關注東華三院在荷李活道興建青年宿舍對文武廟的影響，  
要求全面保護百年古蹟文武廟

東華三院的回覆：

就議員在中西區區議會文件第 61/2021 號中的提問，東華三院的回覆如下：

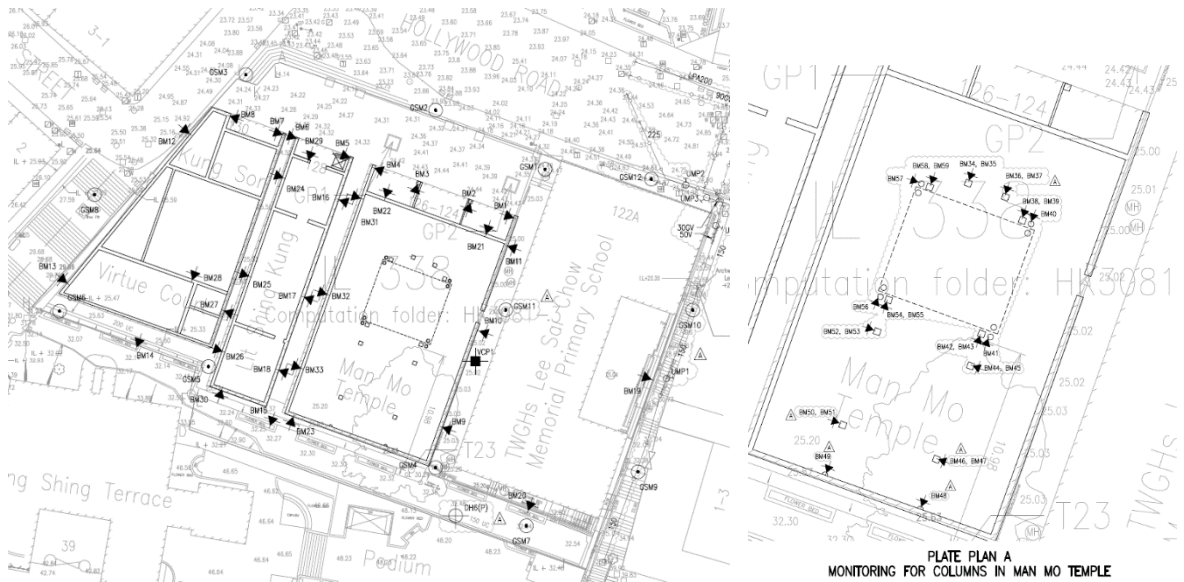
- (1) 請問東華三院及古物古蹟辦事處在 2015 年後，有否就重建工程對百年古蹟文武廟進行文物影響評估？如有，請提供相關資料。
- 東華三院在規劃項目時已仔細進行了技術可行性研究，包括文物影響評估，評估過程中曾於 2015 年 3 月及 2015 年 6 月諮詢了古物諮詢委員會的意見，設計獲得支持。
  - 東華三院隨後亦不時跟古物古蹟辦事處(古蹟辦)聯繫，將修訂的設計方案提交古蹟辦審視，並按照古蹟辦的提議，進一步修訂設計，使青年宿舍的設計更能配合文武廟。
- (2) 請問東華三院、古物古蹟辦事處及屋宇署有否制定保護文武廟方案？如有，請提供相關資料。
- 團隊會全面了解施工現場，並在各個施工階段採取相應保護措施，以防止土壤流失、盡量減少對文武廟造成的震動、防止物件掉落，及對鄰近岩土結構進行鞏固工程。
  - 古物古蹟辦事處及屋宇署亦按照一貫做法，要求在古蹟附近的建築工程，加強臨時三級啟動機制，在工程期間持續監測地面沉降、設施沉降和樓宇傾斜，以適時作出相關應對。本項目的臨時三級啟動機制亦比一般項目更加嚴謹。團隊亦已採取足夠岩芯，以確定周圍的岩土特質。另外，在施工前，團隊會進行詳細的建築物現況勘測，並將文武廟現有的裂縫仔細記錄。報告經古蹟辦事處核準後，建築物狀況會在整個施工過程中持續監察。團隊在施工期間亦會加強地盤監督，從拆卸工程開始至上蓋工程完成期間，結構工程師將密切監

督工程。
